Zlepšení kvality vod horního povodí řeky Moravy - II. fáze

změnový list č.		Datum předložení	14. 05. 2015
Ev.č.	ZL-068-S-H-SO DA I	Datum schválení	18. 05. 2015
Objednatel	Vodohospodářská zařízení Šumperk, a.s., Jilová 6, 787 01 Šumperk		
Správce stavby	Sdružení API-VRV, vedoucí partner API spol. s r.o., Palackého 12, 150 56 Praha 5		
Zhotovitel	IMOS Brno, a.s., Olomoucká 174, 627 00 Brno		
Změnový list předkládá:	zhotovitel		
Charakter změny:	Práce neobsažené v ZDS xx)		Oprava položek dle skutečnosti
Stavba / objekt / úsek:	1. Město Hanušovice / SO DA I/horkovod/ úsek Š7 – Š8		
Specifikace změny: Při realizaci stoky DA- I v průběhu výstavby úseku Š7 – Š8 bylo ve výkopu zastiženo horkovodní vedení. Průběh tohoto vedení neumožňuje provedení nově budovaných stok v projektované trase. Po upřesnění tras vedení s provozovatelem horkovodu bylo zjištěno, že se v lokalitě nachází jak staré nefunkční vedení ve formě betonového koryta, tak vedení funkční (plastové trouby různých dimenzí). Jelikož průběhy těchto vedení nebyly součástí RDS, dostávají se trasy nově budovaných stok na několika místech s horkovodem do kolize. Dále na stoce DA-I.1 poloha stávající stoky a betonové rampy neumožňuje

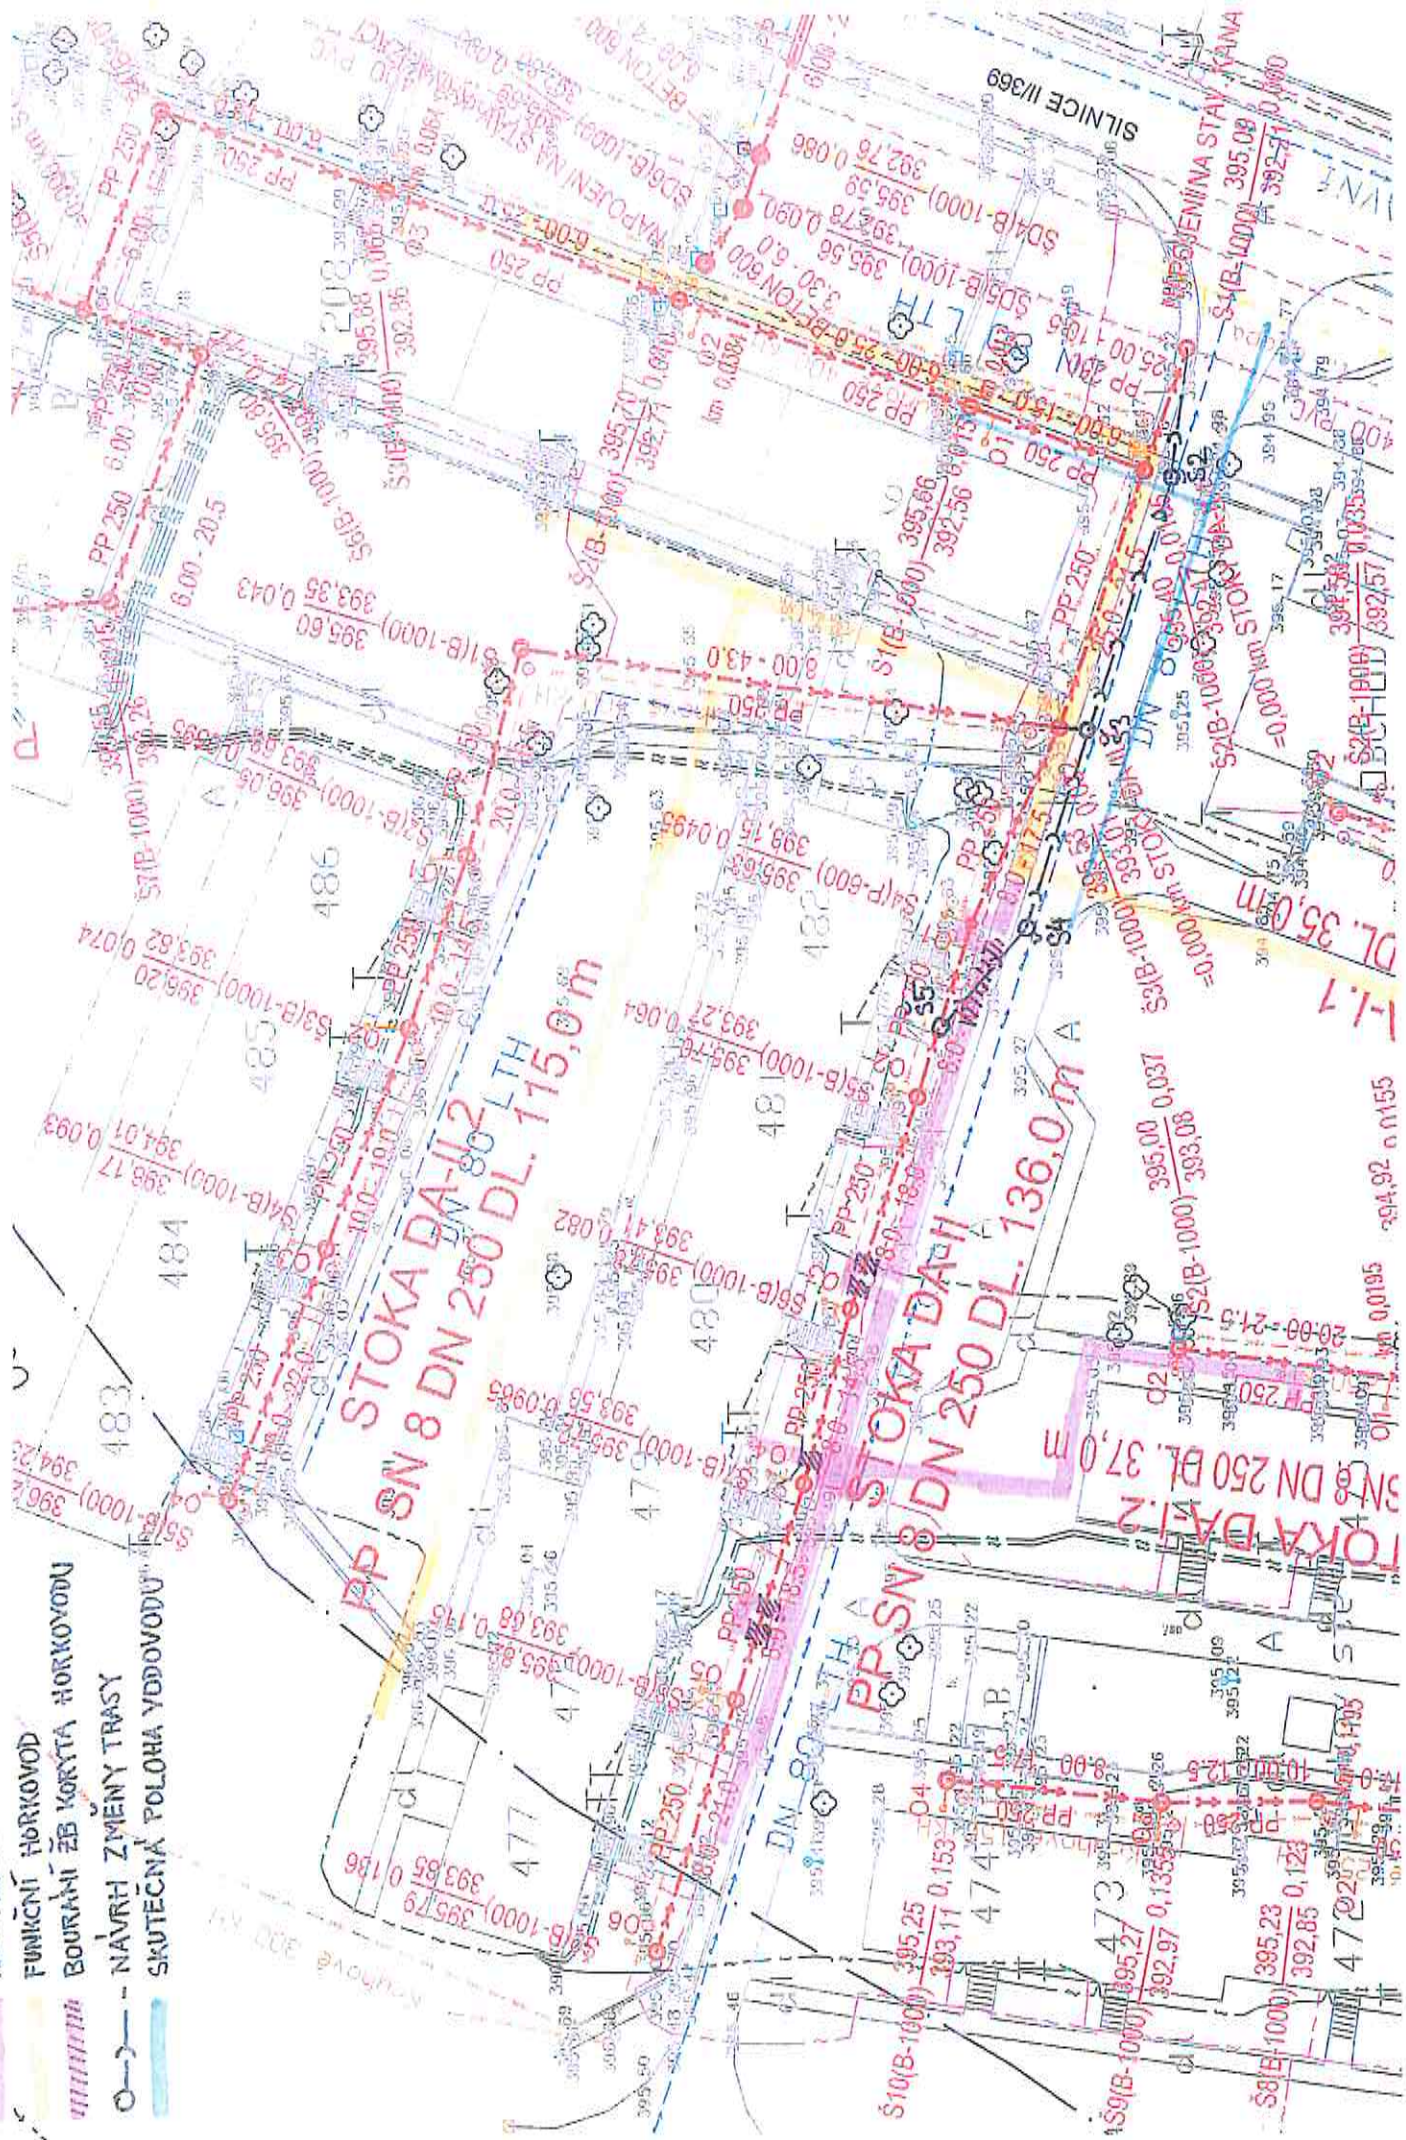
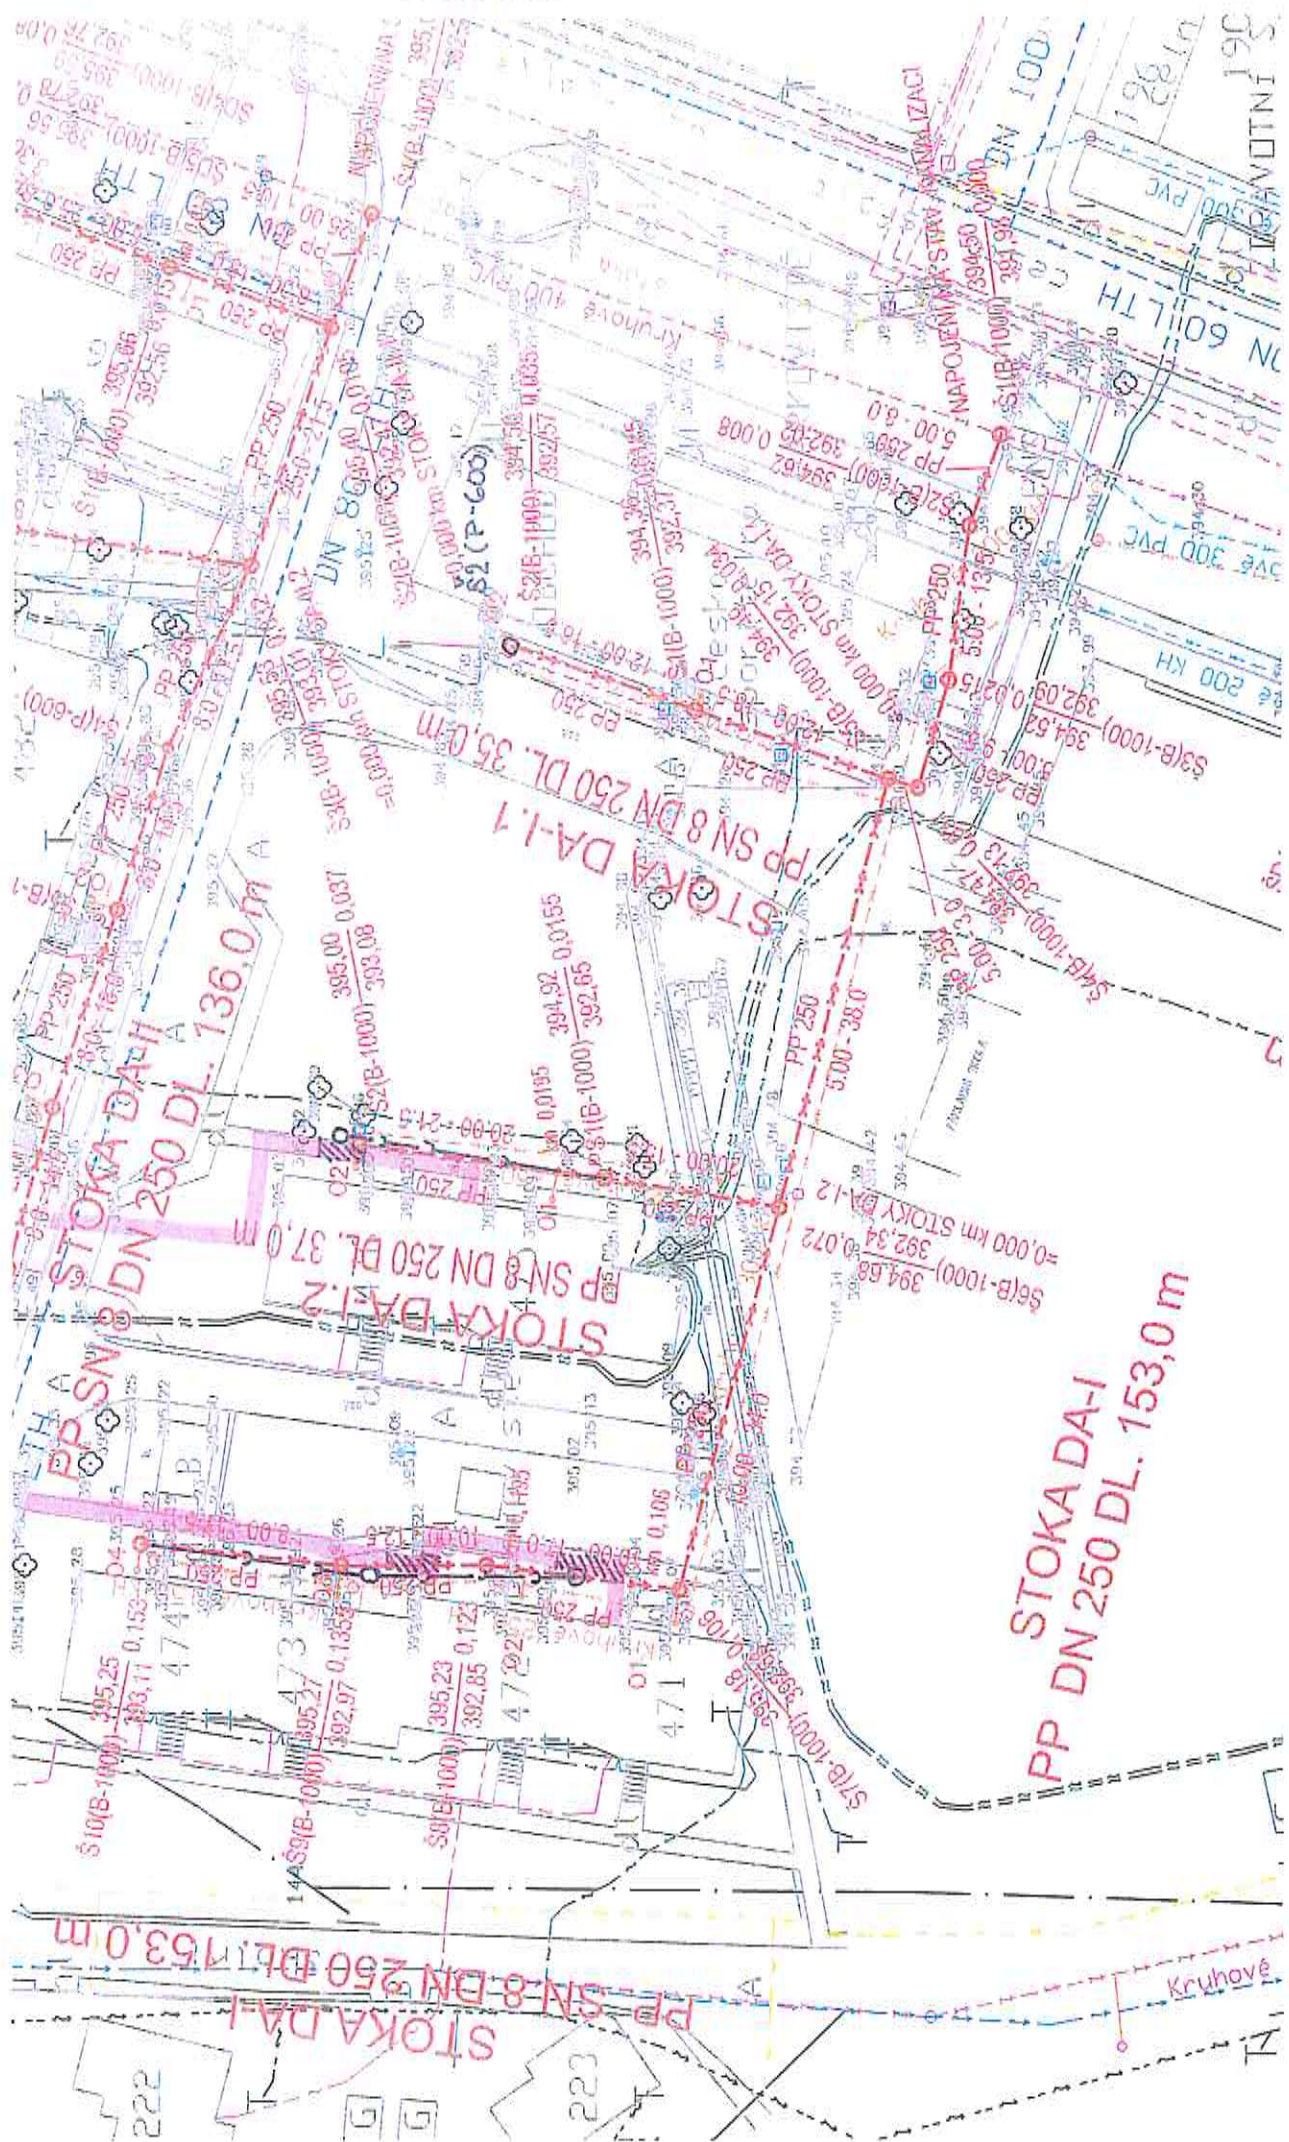
Při realizaci stoky DA- I v průběhu výstavby úseku Š7 – Š8 bylo ve výkopu zastiženo horkovodní vedení. Průběh tohoto vedení neumožňuje provedení nově budovaných stok v projektované trase. Po upřesnění tras vedení s provozovatelem horkovodu bylo zjištěno, že se v lokalitě nachází jak staré nefunkční vedení ve formě betonového koryta, tak vedení funkční (plastové trouby různých dimenzí). Jelikož průběhy těchto vedení nebyly součástí RDS, dostávají se trasy nově budovaných stok na několika místech s horkovodem do kolize. Dále na stoce DA-I.1 poloha stávající stoky a betonové rampy neumožňuje umístění betonové šachty Š2.

NEFUNKČNÍ KORYTO HORKOVODU

FUNKČNÍ HORKOVOD

BOURÁNÍ ŽEB KORYTA HORKOVODU

NÁVRH ZMĚNY TRASY

SKUTEČNÁ POLOHA VODOVODU

V úseku Š7 – Š8 a Š8 – Š9 bude vybouráno železobetonové koryto v délce cca 2 x 10m. Š8 bude posunuta směrem k Š7 o cca 9m. Trasa stoky DA-II v úseku Š1 – Š5 bude posunuta do komunikace a dále v trase Š4 – Š9 budou bourány železobetonové objekty koryta a kompenzátorů nefunkčního horkovodu. Vlivem posunu šachet v rámci stejných pozemků dojde k navýšení množství oprav komunikací pro pěší. Šachta Š2 na stoce DA-I.1 bude řešena jako plastová DN600.
